縦覧結果(意見書及び市の考え方)

1 阪神間都市計画(芦屋国際文化住宅都市建設計画)第二種市街地再開発事業の決定(芦屋市決定)

2 阪神間都市計画(芦屋国際文化住宅都市建設計画)高度利用地区の変更(芦屋市決定)

3 阪神間都市計画(芦屋国際文化住宅都市建設計画)道路の変更(芦屋市決定)

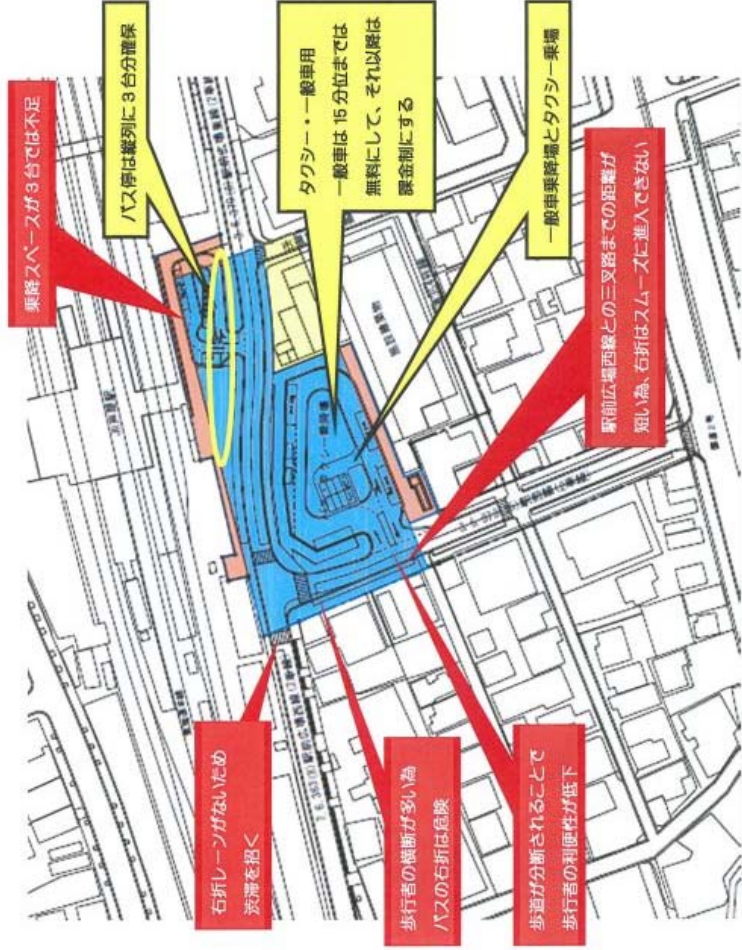
番号	意見書の要旨
11	<p>計画決定の直近の地権者の賛否意向の数値の提示と、専門家諸先生の講演を拝聴してから、年度に関係なく、審議決定してください以上失礼を顧みず書きましたが、真の審議をよろしく願います</p> <p>J R 芦屋駅南地区第二種市街地再開発事業に関する都市計画案についての意見書</p> <p>私はほぼ毎日 J R 芦屋駅を利用しており、駅までの交通手段はバスもしくは自家用車の送迎です。ですからバス及び自家用車で駅へアクセスする利用者の視点で意見を述べさせていただきます。</p> <p>計画案では下記5点の問題点があります。</p> <p>※路線バス、スクールバス、企業送迎バスとも現行の東行きのみを前提とします。(神戸側から大阪方面)</p> <p>①バスの右左折が4回も必要となり交通事故の危険度が増す</p> <p>都市計画道路駅前広場西線(以下広場西線)の神戸側から来たバスがバス・タクシー乗降場へ入るためには、都市計画道路駅前線(以下駅前線)との三差路を右折し、さらにすぐに左折しないと入れません。また都市計画道路駅前広場東線(以下広場東線)へ出るためには、2回の右折が必要となります。結局バス・タクシー乗降場を経由するためには右左折が4回必要。</p> <p>よって歩行者の多い横断歩道を右左折するため、現行に比べ交通事故の危険度が増します。</p> <p>②交通渋滞を招く</p> <p>広場東西線と駅前線の三差路では右折レーンがありません。</p> <p>広場西線の神戸側から来たバスが右折するまで後続車は動けないため、朝や夕方の通学通勤時間帯では慢性的な渋滞を引き起こす確率が高い。</p> <p>③路線バスの所要時間が3分以上余分にかかり、バス利用者の利便性が低下</p> <p>路線バスが計画案のバス・タクシー乗降場を経由することで、現行より J R 芦屋駅南口の次のバス停までの所要時間が3分以上、余分にかかる。理由は2つ。</p> <p>①右左折が4回もあること</p> <p>②バス・タクシー乗降場から駅前線に進入する場合、駅前広場西線との三叉路までの距離が短いため駅前線に車が連なる確率が高いことに加え、タクシー数台と進入時間が重なったり、バスが2台続けて進入する場合は特に後続車が進入できない確率が高い。</p> <p>④バス利用者の利便性が低下する</p> <p>現在のバス停に比べ駅までの距離が倍以上となり、さらに道路も横断しなければならぬため、J R への乗り換え時間が増え利便性が低下する。右左折が4回も必要な交通広場(バス・タクシー乗降場)を経由することで円滑な運行が出来ない確率が高く、バスの定時性が確保できない。</p> <p>⑤一般車の乗降スペースが絶対的に不足</p>

現在、問題になっているのは夕方以降に迎車の待機一般車が、駅前広場東西線に常に10台以上路上停車し、道路をふさいでいる問題です。計画案では一般車の乗降スペースが3台と身障者用1台の計4台が確保されていますが、この台数では絶対的に不足しており抜本的な問題解決にはなりません。

送車だけなら計画案で問題ないと考えますが、迎車は平均10分～20分程度、路上停車しています。

【私見】上記5点の問題点を解決する案は、次のとおりです。

①バス停はこれまで通りJR芦屋駅南口を出てすぐの場所にする。黄色枠線の場所です。ここにバス停を設置することで、①～④の交通事故、渋滞、バス利用者の利便性等が解決できます。

②一般車乗降場は、タクシーと同じ交通広場に10台以上設置。10～15分位までは無料にして、それ以降は有料化することで回転を促し、公平、公正に多くの市民が利用できる場所にする。
